ИЗМЕНЕН И ДОПОЛН. 10/29г. См. примечание 4ое.	<b>ЗАВОДСКАЯ ПРОХОДНАЯ БАНЯ</b> <b>БОКОВОЙ ФАСАД И</b> <b>ПОПЕРЕЧНЫЙ РАЗРЕЗ по КУПАЛЬНОЙ.</b> ГОСУДАРСТВЕННЫЕ ЗАВОДЫ И РУДНИКИ КОНСТРУИР.: [подпись] АРТЕМОВСКОГО ОКР. ЧЕРТИЛ.: [подпись] ПРОВЕРИЛ.: [подпись] ЗАР. ТЕХН. БЮРО: [подпись] НАЧ. ТЕХН. ОТА: [подпись]	МАШТАБ: 1:100 ДАТА: 27 СЕНТ. 1928г. <b>№Б1616</b> INDEX
---	---	--

<p>ИЗМЕНЕН. И ДОПОЛН. 3-1-29. Чертеж дополнен 2-м этажем. Изменена ширина на входных дверях, указаны размеры стропил. 26-VI-29 г. Добавлены слуховые окна (4 шт.) на заднем фасаде над кухней</p>	<p><b>ЗАВОДСКАЯ ПРОХОДНАЯ БАНЯ</b> <b>НА 800 ЧЕЛ. В СМЕНУ</b> <b>ЗАДНИЙ ФАСАД И РАЗРЕЗЫ</b> ГОСУДАРСТВЕННЫЕ ЗАВОДЫ И РУДНИКИ КОНСТРУИР.: <i>Селиванов</i> ЧЕРТИЛ.: <i>Селиванов</i> ПРОВЕРИЛ.: <i>Селиванов</i> ЗАВ. ТЕХ. БЮРО: <i>Селиванов</i> НАЧ. ТЕХ. ОТД.: <i>Селиванов</i> INDEX</p>	<p>АРТЕМОВСК. ОКР. МАШТАБ: 1:100 ДАТА: 1 ОКТЯБРЯ 1928 г. <b>№5-1617</b></p>
---	---	---

**ЗАВОДСКАЯ ПРОХОДН. БАНЯ**  
НА 800 ЧЕЛ. В СМЕНУ  
ПЛАН I-го ЭТАЖА И ГЛАВН. ФАСАД

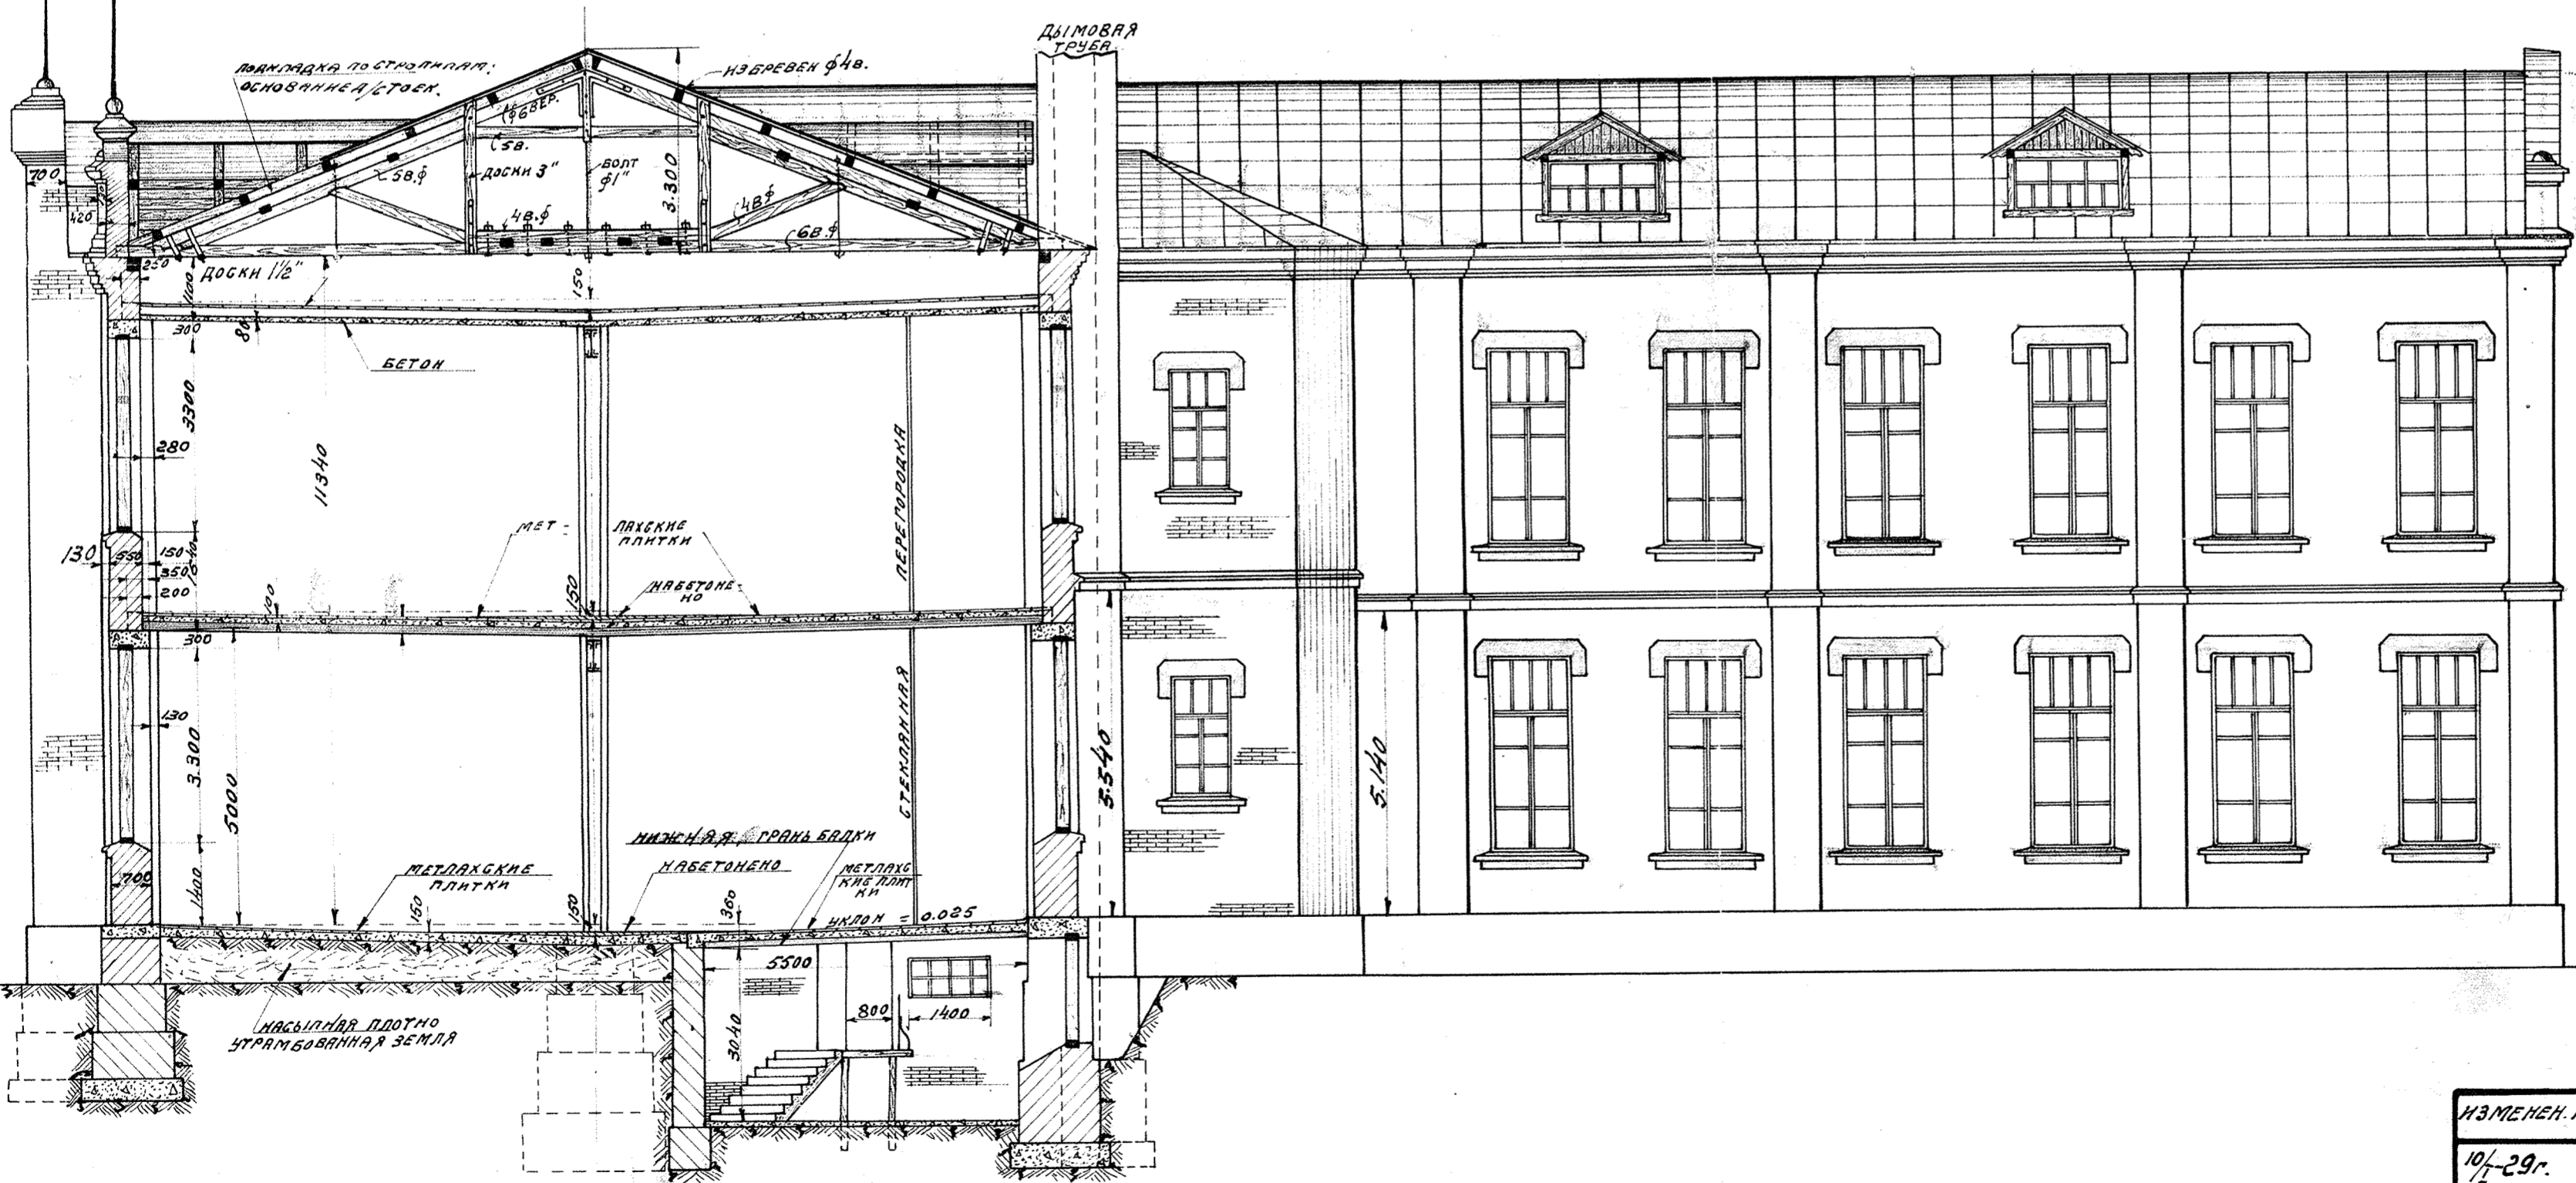
- ПРИМЕЧАНИЕ: 1. Затраченные части штукатурятся цементным раствором.  
 2. Глубина ниши в глухих окнах равна 1/4 кирпича.  
 3. Черт. д. справок №Б-1596  
 4. Изменены межэтажные пояски, дополнены и исправлен разрез по А-А, изменены слуховые окна, добавлены фронтоны.
